<b>Sitzungsvorlage</b> zur öffentlichen Sitzung		<b>Drucksache Nr</b>	DSVV 25/16-Ö
der Verbandsversammlung am	26.07.16	<b>Aktenzeichen</b>	64.131

**Stellungnahme zum Planfeststellungsverfahren für das PSW Atdorf  
Pumpspeicherkraftwerk Atdorf**  
*- beschließend*

**Planfeststellungsverfahren PSW Atdorf  
Beteiligung der Träger öffentlicher Belange**

**Stellungnahme**

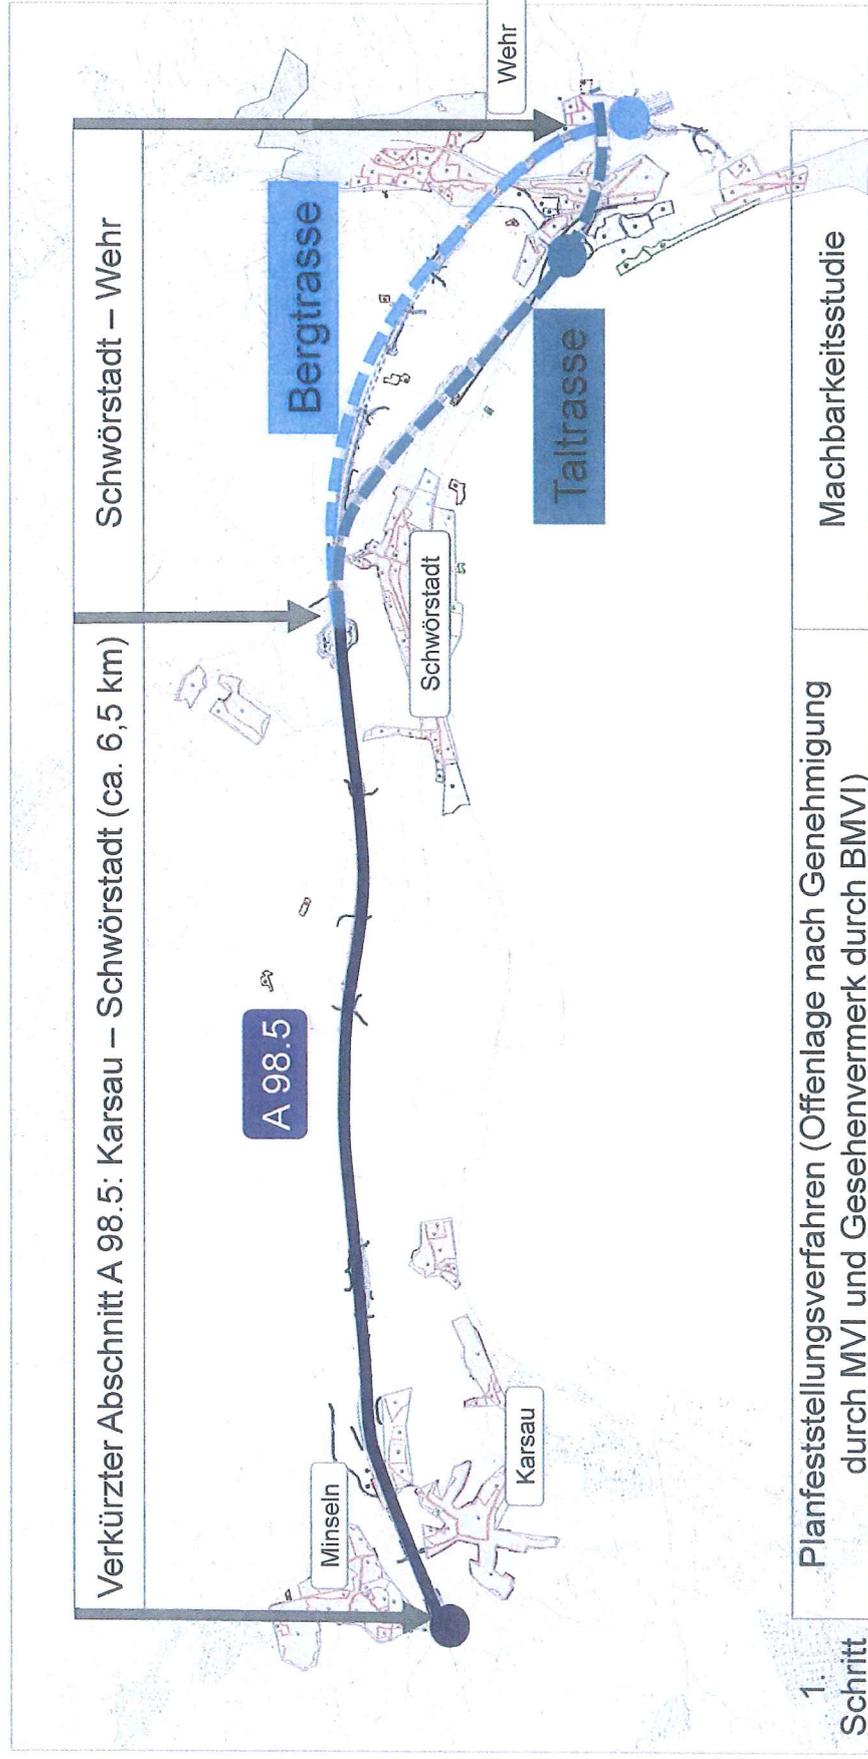
Prämisse der o.g. neuen Abschnittsbildung war, dass beide Varianten (Bergtrasse oder Abstieg ins Tal) im Abschnitt A 98.6 weiter realisierbar bleiben und eine Vorfestlegung vermieden wird. Die Verkehrswirksamkeit des vorgezogenen Teilstücks der A 98.5 lässt sich nur dann realisieren, wenn eine Verbindung von Wolfgrabenbrücke und B 34 geschaffen wird (Abstieg Schwörstadt). Der Abstieg Schwörstadt („Talabstieg“) wurde als Anbindung konzipiert, die man zur Autobahn ausbauen kann (**siehe Anlage 1**). Falls es zu einer Bergtrasse käme, könnte diese Anbindung bestehen bleiben.

Der im März 2016 veröffentlichte Entwurf des BVWP enthält im Raum Wehr/Bad Säckingen insgesamt 4 Trassenvarianten (**siehe Anlage 2**). Eine davon ist die „Bergtrasse mit Röthekopfvariante“. Bereits das im Jahr 2013 durchgeführte Bürgerforum am Hochrhein hat ergeben, dass alle vier untersuchten Varianten machbar sind und sich keine Vorzugsvariante aufdrängt. Insofern kann zum derzeitigen Zeitpunkt nicht davon ausgegangen werden, dass die Bergtrassenvariante nicht mehr Gegenstand der Trassendiskussion im Abschnitt A 98.6 ist. Insofern muss die „Bergtrasse mit Röthekopfvariante“ als weitere Variante im Rahmen des Planfestellungsverfahrens zum PSW Atdorf untersucht werden.

Es ist wichtig, dass im neuen Abschnitt A 98.6 (früher A 98.5) im Abschnitt zwischen Wolfsgrabenbrücke und Wehr/Brennet sowohl die amtlich favorisierte Bergtrasse als auch die Taltrasse freigehalten wird und nicht durch den Bau des PSW (Zuleitungen) unzumutbar tangiert wird. Gerade diese Offenheit der Planungsführung trotz erfolgter Linienbestimmung im vorgenannten Abschnitt muss auch in den Antragsunterlagen bzw. im Rahmen des Erörterungsverfahrens zum Ausdruck kommen, da beispielsweise unter B XIII.2.2.2 (aufgegebene Bergtrasse im ursprünglichen Abschnitt A 98.5) dies fehlerhaft dargestellt ist und nicht dem aktuellen Stand der Überlegungen entspricht. Da die Trassenführung im neuen Abschnitt A 98.6 beginnend mit der Wolfsgrabenbrücke im Westen in Richtung Osten heftig diskutiert und auch „umstritten“ ist (Bürgerforum), müssen beide Trassen am Berg und im Tal freigehalten werden, insbesondere auch insoweit, dass losgelöst mit welcher Trasse die A 98 im Abschnitt Wolfsgrabenbrücke bis Wehr/Brennet umgesetzt wird, auch alle Anschlussmöglichkeiten in Richtung Bad Säckingen (Röthekopfvariante, südliche Bergseetrasse und Konsenstrasse (Kombitrasse) noch möglich bleiben, um innerhalb dieser Variantenauswahl die beste Trassierung umsetzen zu können. Losgelöst von rechtlichen Überlegungen und dem Stand des Verfahrens im alten Abschnitt 6 (Wehr/Brennet bis Anschlussstelle Rothaus) müssen diese Varianten auch politisch offengehalten werden, um der A 98 in möglichst breitem Konsens zum Durchbruch zu verhelfen.
